SO: ID C 23	
EUP/PEUP: POL6, OP20	NRP: K1, PC, SK
Parcele veljavni ZK: 415/4, 303/2, 305/1, k.o. Polenšak	Parcele ZKP 2022: 415/15, 303/6, 305/1, k.o. Polenšak
GEODETSKI POSTOPEK:	
1. IZVORNA NRP IN ZKP (modro) ter ZKN 2022 (oranžno)	2. PREMIK NRP IN ZKP-2022

OBRAZLOŽITEV SPREMEMBE	Geodetski postopek

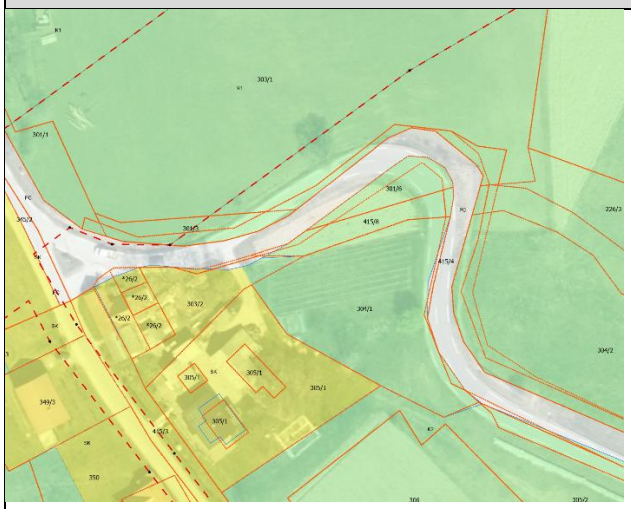
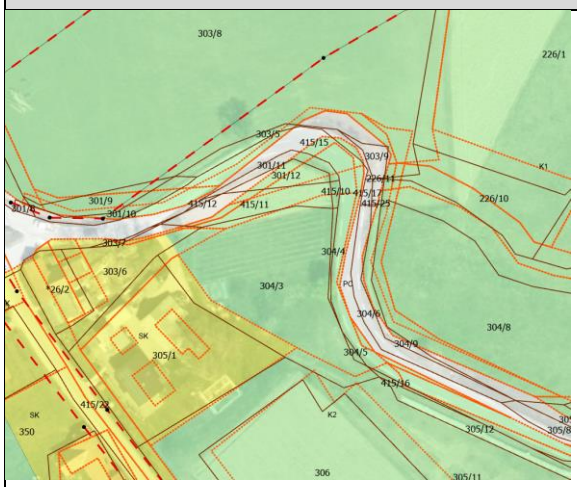
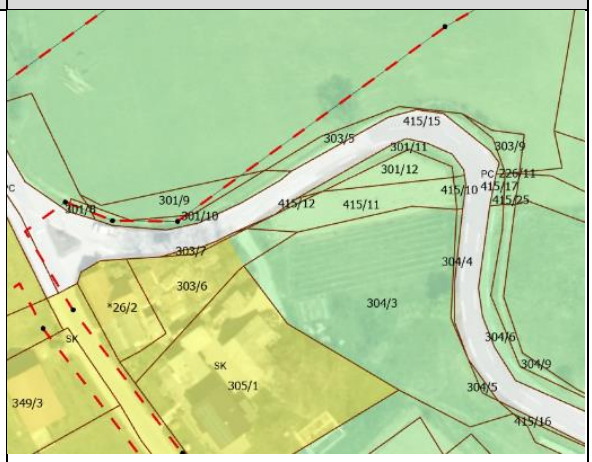
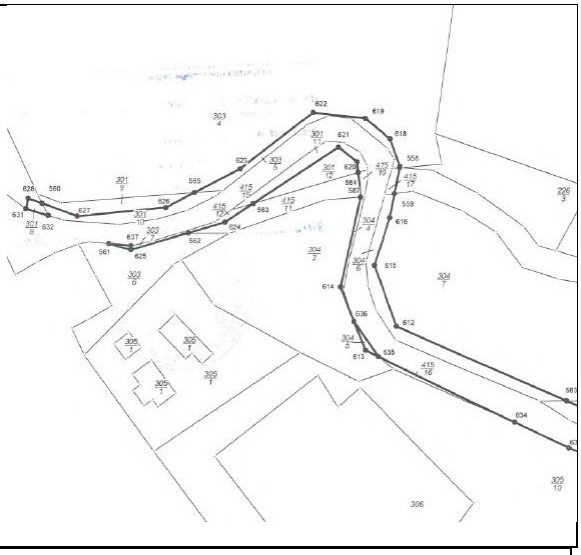
Na obravnavanem območju je prišlo do parcelacije ceste na parceli 415/4 k.o. Polenšak, oz. 415/15, k.o. Polenšak (ZKP 2022). Kjer je NRP sovpadala z zemljiškim katastrom, je bila tehnično posodobljena tudi v območju DPN (plinovod).

SO: ID C 24	
EUP/PEUP: POL6, OP20	NRP: K1, PC
Parcele veljavni ZK:, 415/4 k.o. Polenšak	Parcele ZKP 2022: 415/15 k.o. Polenšak
GEODETSKI POSTOPEK:	
1. IZVORNA NRP IN ZKP(modra), ZKP 2022 (oranžna)	2. PREMIK NRP IN ZKP-2022

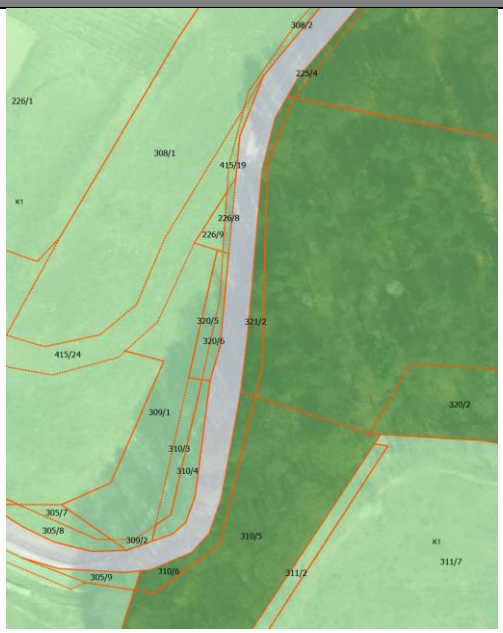
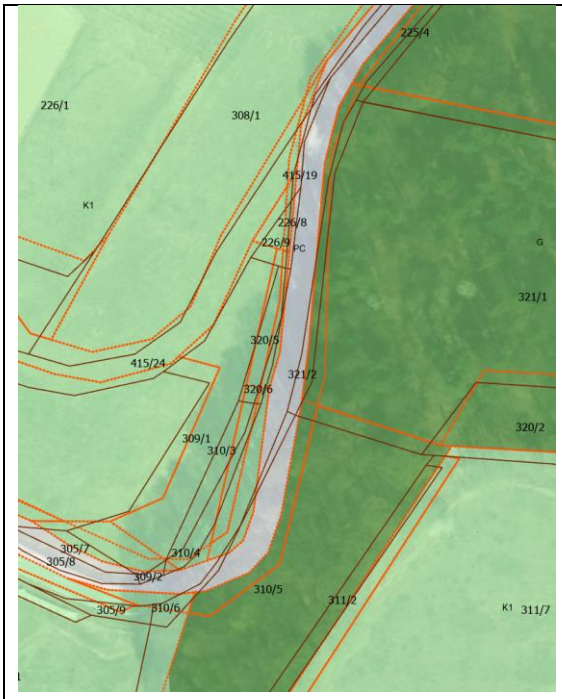
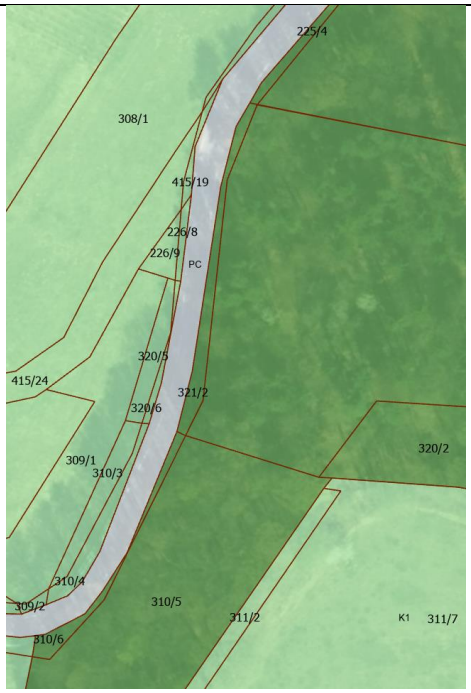
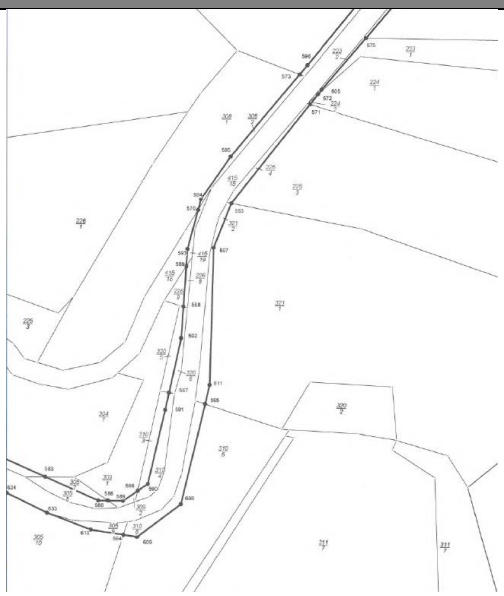
OBRAZLOŽITEV SPREMEMBE	Geodetski postopek
Na obravnavanem območju je prišlo do parcelacije ceste na parceli 415/4 k.o. Polenšak, oz. 415/15, k.o. Polenšak (ZKP 2022). Kjer je NRP sovpadala z zemljiškim katastrom, je bila tehnično posodobljena.	
SO: ID C 25	
EUP/PEUP: POL6, OP20	NRP: K1, PC
Parcele veljavni ZK:, 415/4 k.o. Polenšak	Parcele ZKP 2022: 415/15 k.o. Polenšak
GEODETSKI POSTOPEK: Posodobitev	
1. IZVORNA NRP IN ZKP(modra) ter ZKP 2022 (oranžna)	2. PREMIK NRP IN ZKP-2022

SO: ID C 26	
EUP/PEUP: POL6, OP20	NRP: K1, PC
Parcele veljavni ZK: 322, 323, 325, 326, k.o. Bratislavci	Parcele ZKP 2022: 326/1, 326/2, 325/1, 322/2, 570/7, k.o. Bratislavci
GEODETSKI POSTOPEK: Posodobitev	
1. IZVORNA NRP IN ZKP (modra) ter ZKP 2022 (oranžna)	2. PREMIK NRP IN ZKP-2022

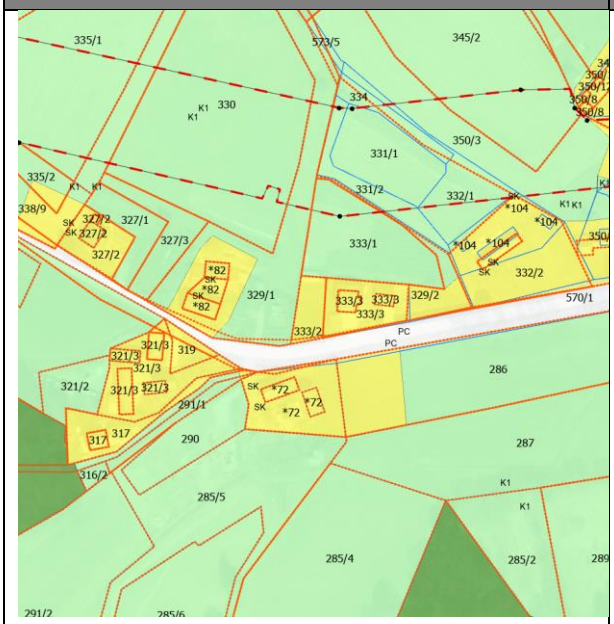
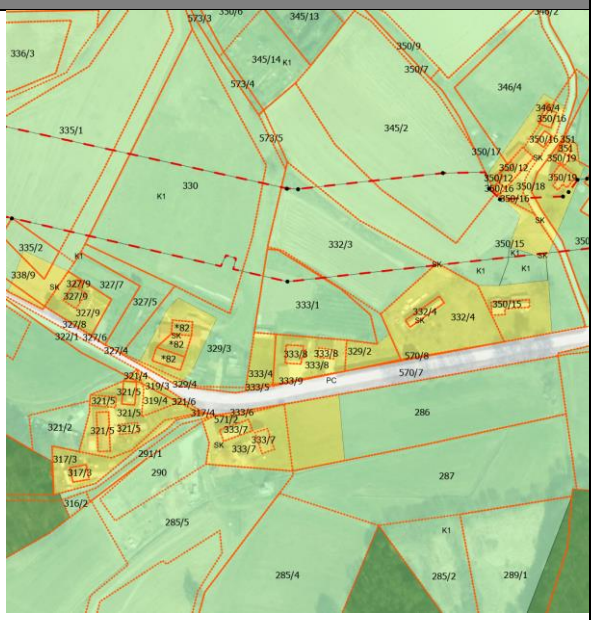
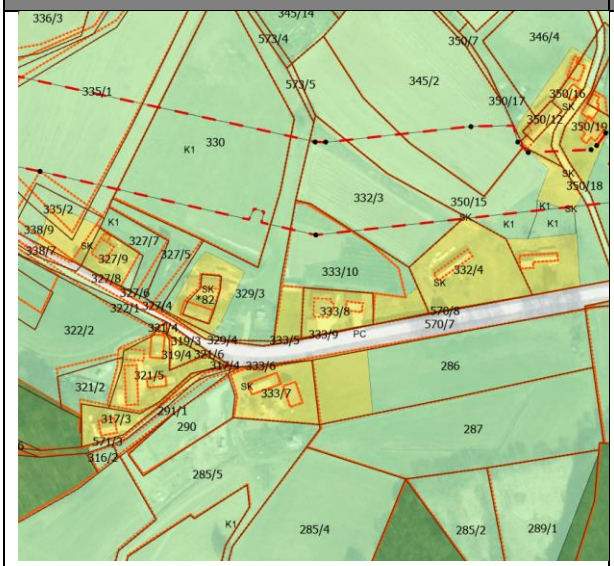
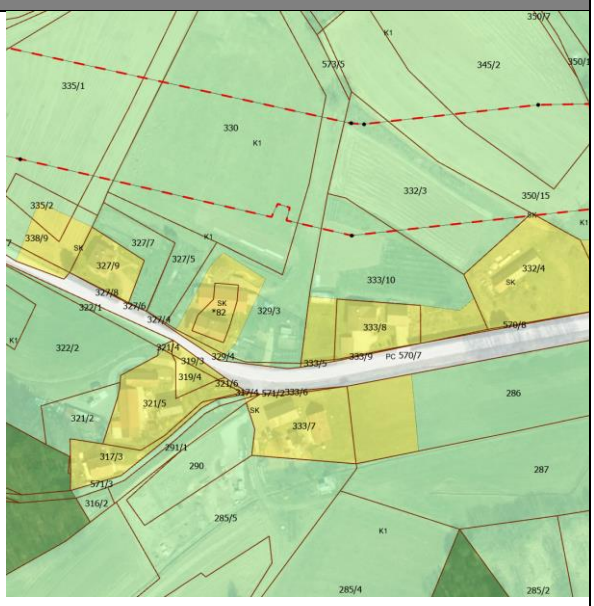
OBRAZLOŽITEV SPREMEMBE	5. PREDLOG TEHNIČNE POSODOBITVE
Ugotovljeno je bilo, da v obravnavanem delu NRP, ki opredeljuje cesto (PC) ne sovpada z zemljiškim katastrom in ne poteka po parceli 570/1, k.o. Bratislavci (Izvorni ZK). V tem smislu NRP ni bila tehnično prilagojena na novo parcelo 570/7, k.o. Bratislavci (v ZKP 2022) in tudi ne na ZKN 2024. **Na sliki 4 je prikazan možni premik NRP in sovpadanje z ZKN 2024, ki se ga predlaga v SD OPN.**
